Onderwerp
Bestemmingsplan Onderstation Zuiderdijkweg Medemblik

Nota Beantwoording Zienswijzen

Bestemmingsplan onderstation Zuiderdijkweg Medemblik

betreft: 20/10 kV station Medemblik - Quicksan geluid

Bijlage 1 visualisatie

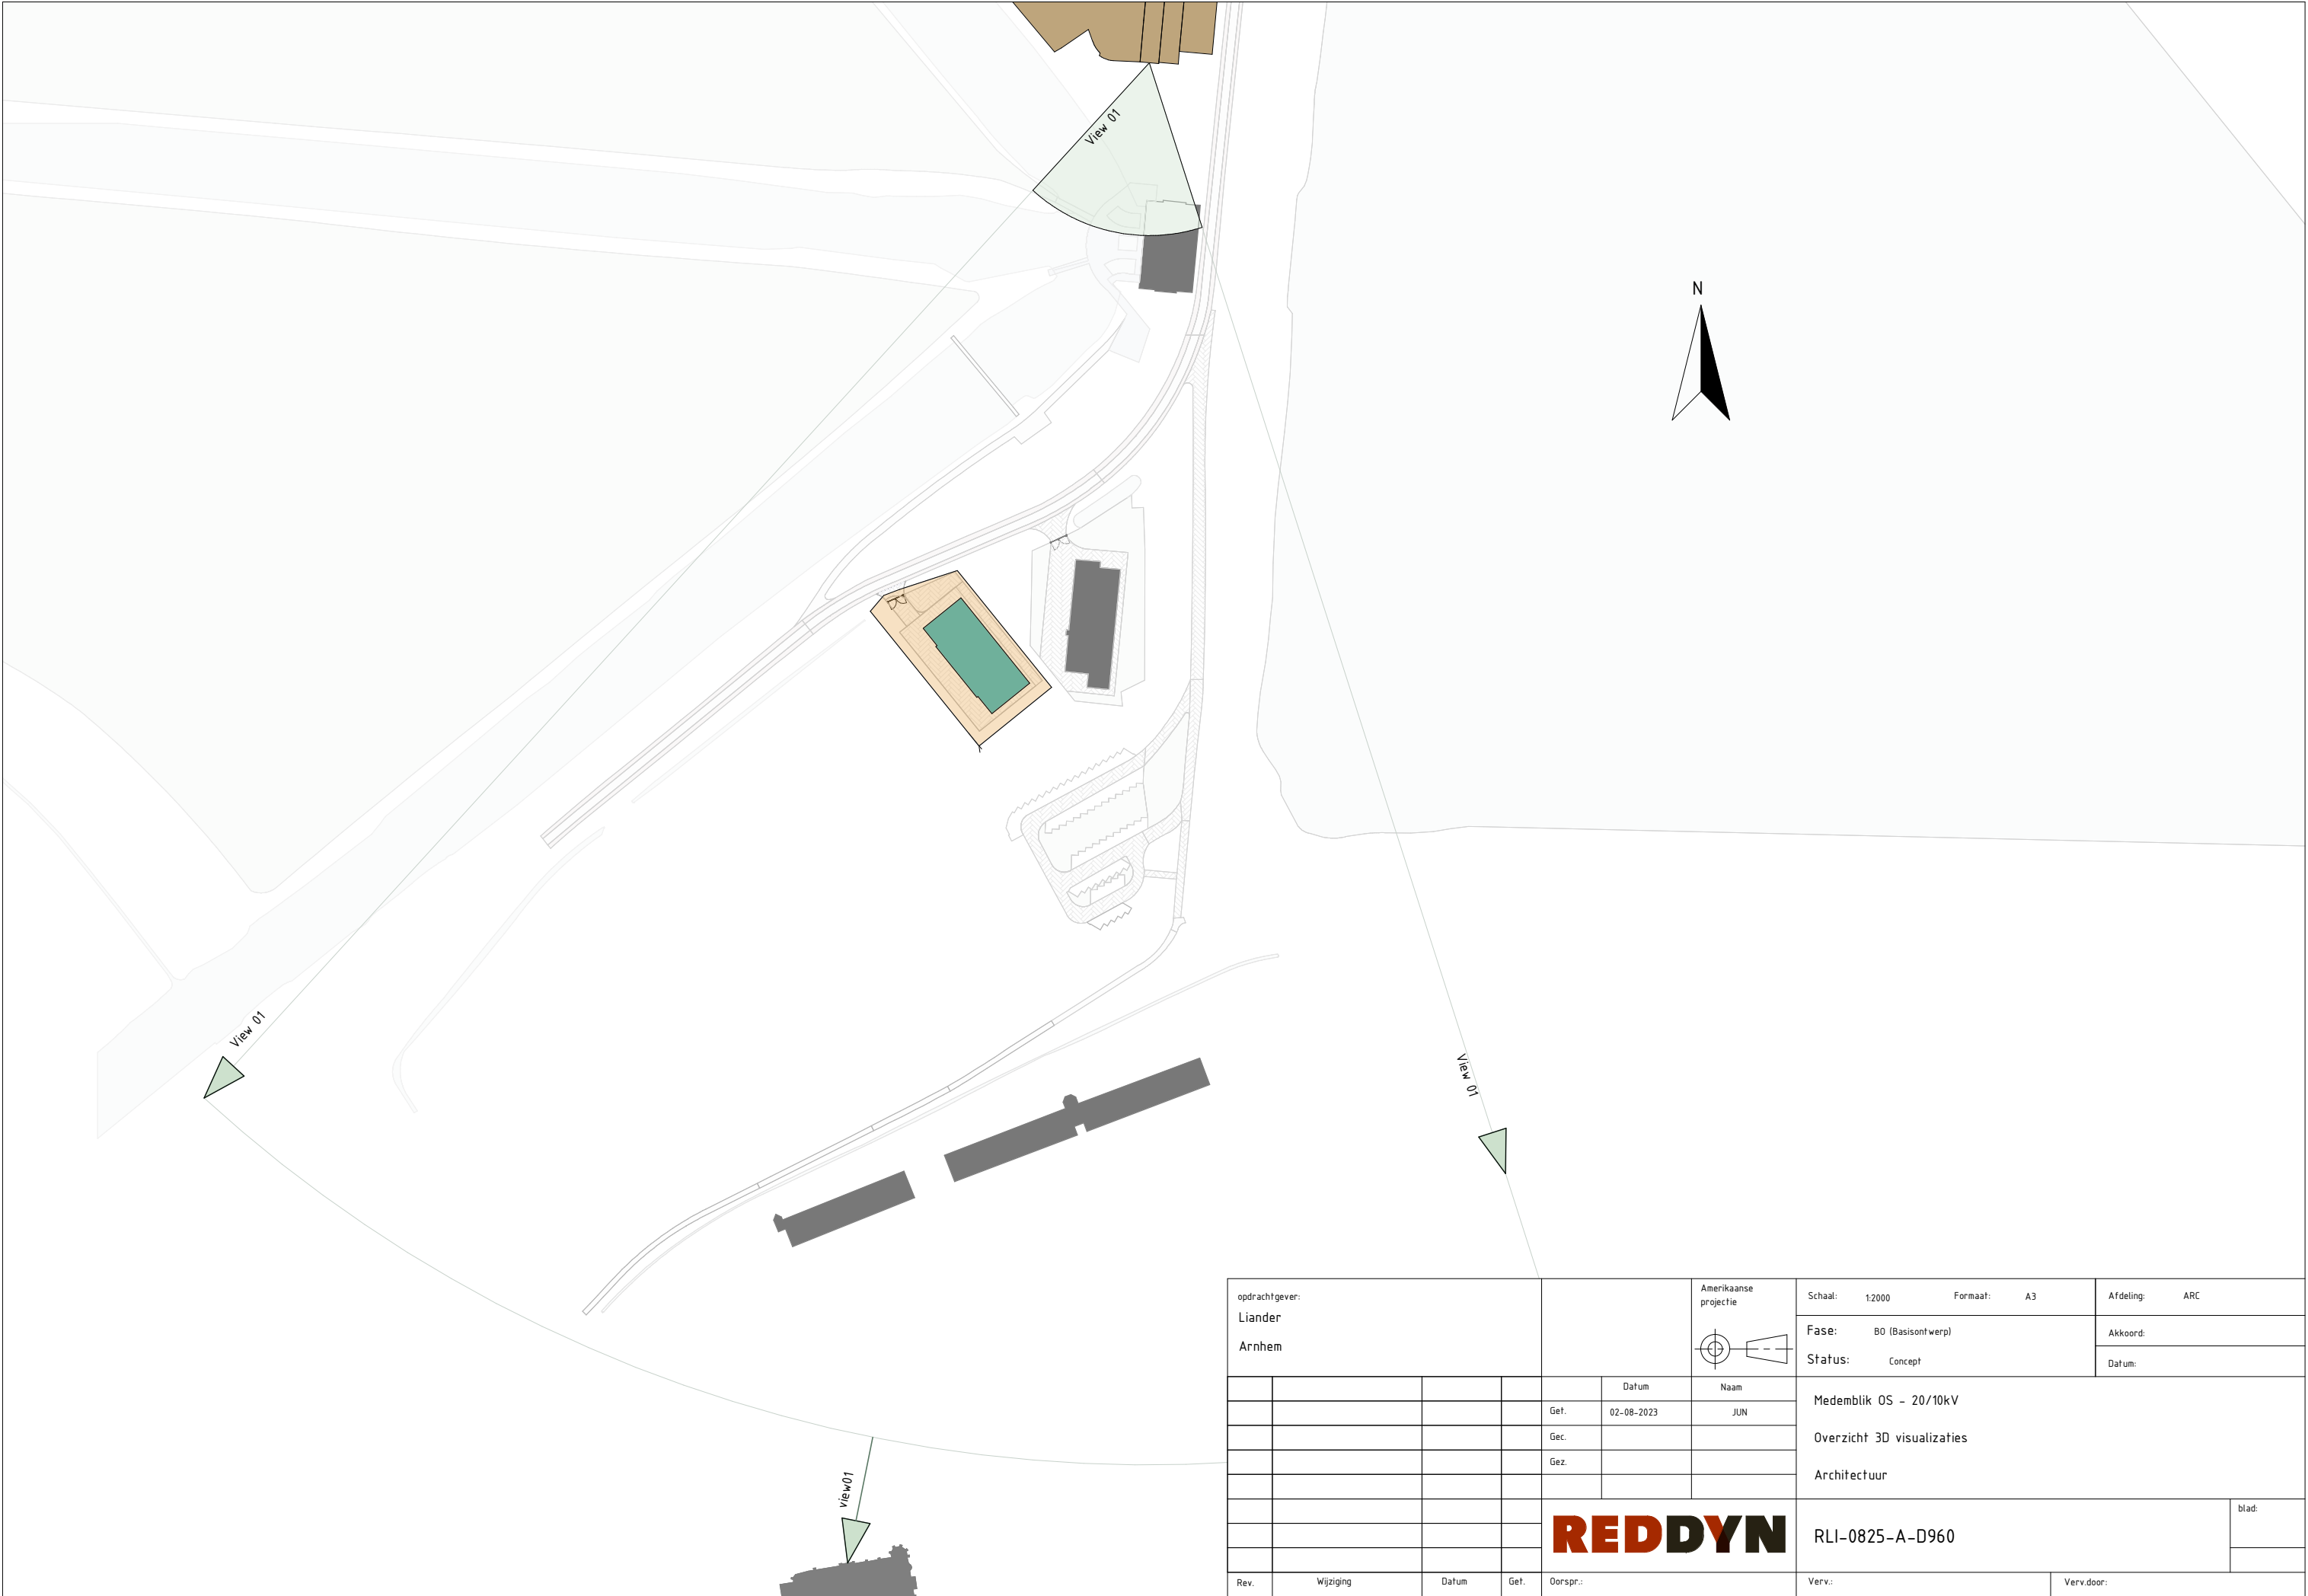
12	De woningen aan de Zuiderdijkweg krijgen vol het uitzicht op dit nieuwe donkerrode onderstation. Het was realistischer en eerlijker geweest om dit goed in beeld te brengen, dan de opmerking dat er geen woningen in de nabijheid zijn	De tekst afkomstig van de toelichting, waar wordt aangegeven dat er geen woningen in de nabijheid zijn gelegen, is geschreven in relatie tot het aspect geluid. Om een beter beeld te krijgen van de locatie, omvang en uitstraling van het station, voor de woningen aan de Zuiderdijkweg, is een simplistische visualisatie gemaakt (zie bijlage 1). De initiatiefnemer heeft aangeboden dat indien gewenst er gekozen kan worden voor een lichtere uitstraling van het station, met grijze bakstenen en een donkergrijze plint. Formeel merken we op dat de kleur van het onderstation niet in het bestemmingsplan wordt bepaald of vastgelegd. Dit speelt een rol bij de vergunningsaanvraag en de toetsing aan welstand. Echter, om dit onderwerp aan de voorkant goed af te kaderen hebben wij aan reclamanten gevraagd welke kleur hun voorkeur heeft, zodat wij deze wensen mee kunnen nemen in onze afweging en aan de initiatiefnemer mee kunnen geven. Gebleken is dat de meningen	Zienswijzen leiden niet tot aanpassing bestemmingsplan. Wel zal het station in een grijs bakstenen uitvoering worden uitgevoerd.

over de gewenste kleur verschillen, maar dat van de beschikbare mogelijkheden een grijze bakstenen variant voor reclamanten de voorkeur heeft. Dit gelet op de ligging nabij het gemaal. Onze stedenbouwkundige en de gemeente Medemblik is, net als in een eerder stadium, om advies gevraagd. Een rood bakstenen variant heeft nog steeds de voorkeur, maar een grijs bakstenen uitvoering is ook acceptabel (second best). Omdat de reclamanten het vaakst uitkijken op de gebouwen kunnen wij ons voorstellen dat hierin wordt meegegaan. Wij hebben dit standpunt doorgegeven aan de initiatiefnemer en die heeft aan gegeven in dat geval voor de grijs bakstenen variant te gaan.	
13	De bewoners van de Zuiderdijkweg ervaren door winturbine De Ambtenaar een continue brom-/zoemend geluid. Grote vrees en waarschijnlijk realiteit n.a.v. de rapportage bij het bestemmingsplan is dat dit aan de voorzijde van de woningen ook het geval gaat worden met dit onderstation. Dan is er geen ontsnappen meer mogelijk aan de altijd aanwezige geluiden van de nieuwe schone groene energie en energietransitie.	Volgens de VNG-Handreiking 'Bedrijven en milieuzonering' bedraagt de richtafstand voor bedrijven met een opgesteld transformatorvermogen tussen 10 en 100 MVA, een afstand van 50 meter tot gevoelige bestemmingen, zoals woningen. Aan deze richtafstand wordt voor de woningen aan de Zuiderdijkweg ruimschoots voldaan, omdat de afstand tot de woningen circa 200 meter is. Naar aanleiding van het bezwaar heeft Peuts een indicatieve worst-case berekening opgesteld om de geluidbelasting in kaart te brengen (zie bijlage 2). Zelfs met een worst-case scenario wordt er het gehele etmaal ruimschoots voldaan aan de geluidsvoorschriften van het Activiteitenbesluit. De werkelijk optredende geluidniveaus (in een normale bedrijfssituatie) zullen in de praktijk nog lager uitvallen dan de notitie. Een dergelijke geluidsbelasting vinden wij niet verstorend voor een goed woon- en leefklimaat en daarmee ruimtelijk aanvaardbaar.	Zienswijzen leiden niet tot aanpassing bestemmingsplan.

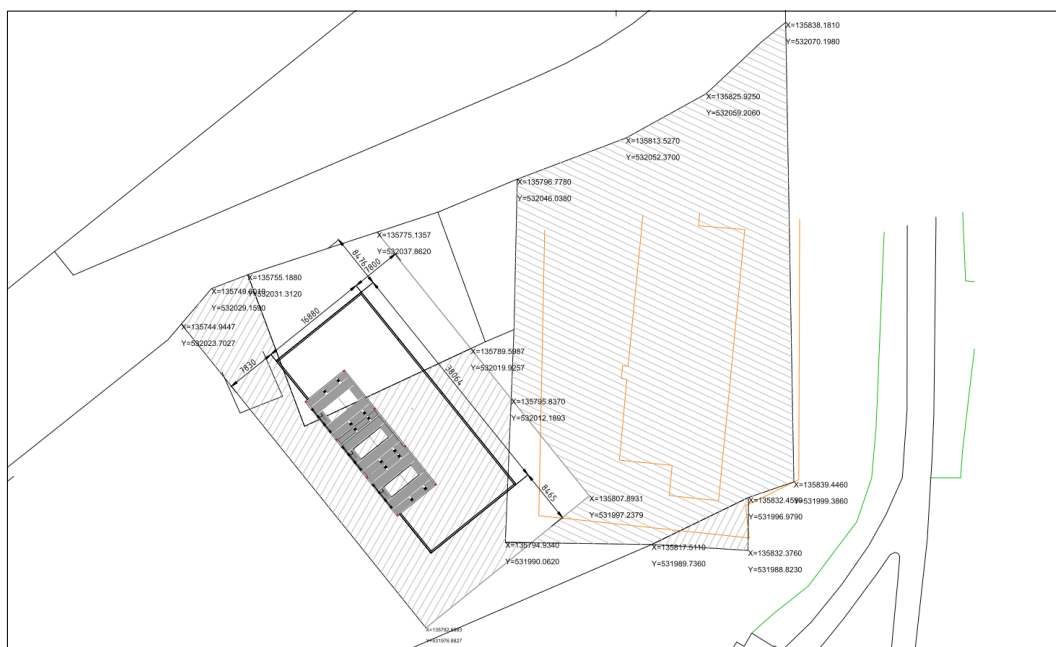
Hierbij vragen de bewoners aan de Zuiderdijkweg 18-21 te Wieringerwerf (locatie 1 in de bovenstaande figuur) wat de beoogde plannen gaan betekenen qua geluid.

Gevraagd is om, met behulp van een akoestisch rekenmodel, inzicht te geven in de vanwege het 20/10 kV station optredende geluidsniveaus ter plaatse. Ook is gevraagd om de geluidsniveaus te berekenen ter plaatse van de meest nabij gelegen woningen aan de Overtoom, ten zuiden van het station.

f3.1 Geluidcontouren $L_{A1,LT}$ inclusief toeslag K_1 op 5 meter hoogte

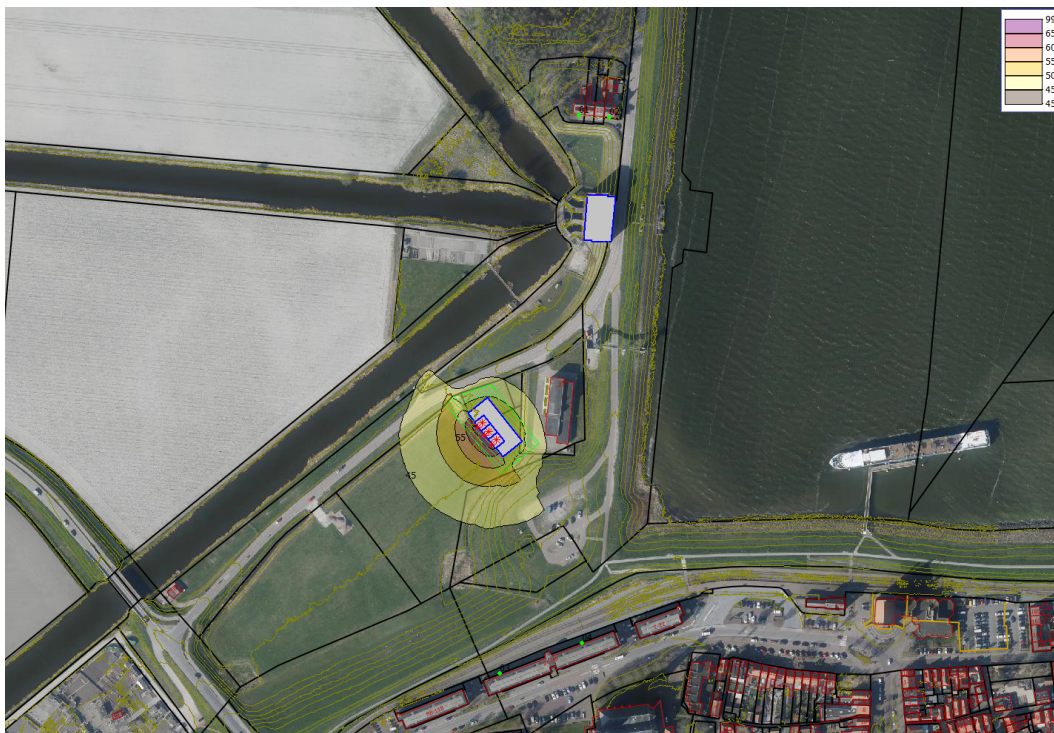
Verder zijn, ter informatie, geluidcontouren berekend ($L_{A,r,LT}$ inclusief toeslag K_1) voor een ontvangerhoogte van 5 meter, zie de volgende figuur.

Uit de resultaten van de berekeningen volgt dat de langtijdgemiddelde beoordelingsniveaus op de gevel van de woningen in de omgeving van het geprojecteerde 20/10 kV station beperkt blijven tot maximaal 35 dB(A), inclusief toeslag K_1 .

Hiermee wordt ruimschoots voldaan aan de geluidvoorschriften in het Activiteitenbesluit (toegestaan 50, 45 en 40 dB(A) in respectievelijk de dag, avond en nacht).
